## **Rapport de l'Inspection des installations classées**

Visite d'inspection du 25/03/2024

#### **LIMAGRAIN EUROPE**

Références : 2024-128\_ENRE\_LIMAGRAIN – Loire Authion\_RAP  
Code AIOT : 0006302091

Porte coupe-feu coulissante un vantail manuelle - N°4790\_010 - Identification client : PCF-10 / local phytosanitaire / bâtiment C

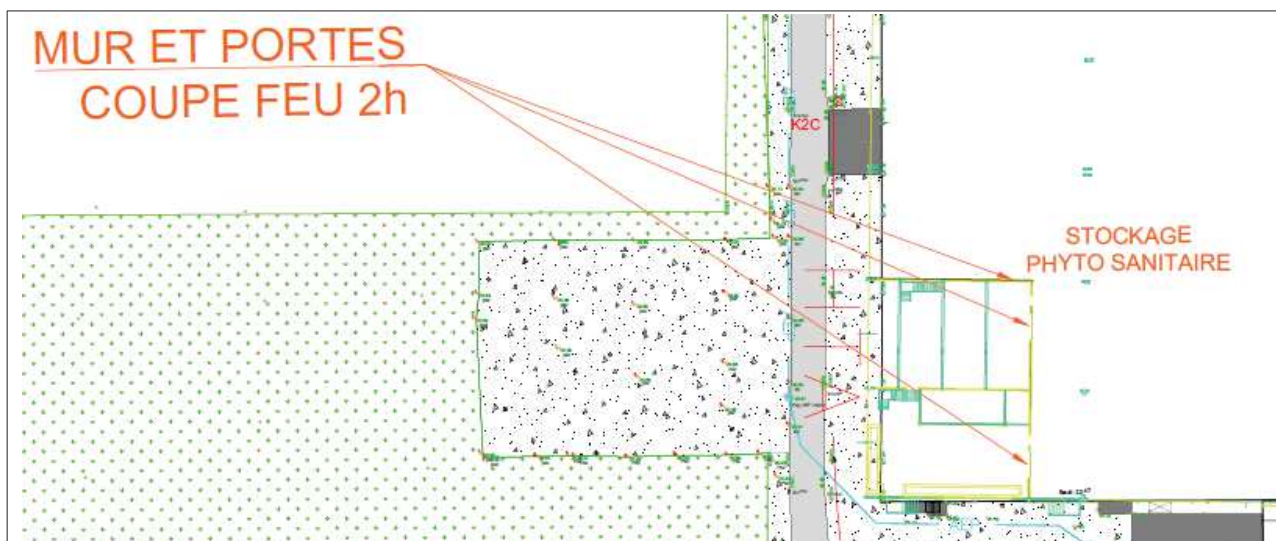
Il a été constaté une non-conformité concernant les portes coupe-feu (rapport d'intervention du 15/02/2023 réalisé par la société Défi) : absence de plaque constructeur.

Manque signalisation

Porte non conforme pas de plaque constructeur

Il est demandé à l'exploitant de fournir la preuve de la prise en charge de la non-conformité concernant l'absence de plaque constructeur sur la porte coupe feu et de transmettre sous 3 mois les justificatifs des caractéristiques de réaction et de résistance au feu des locaux.
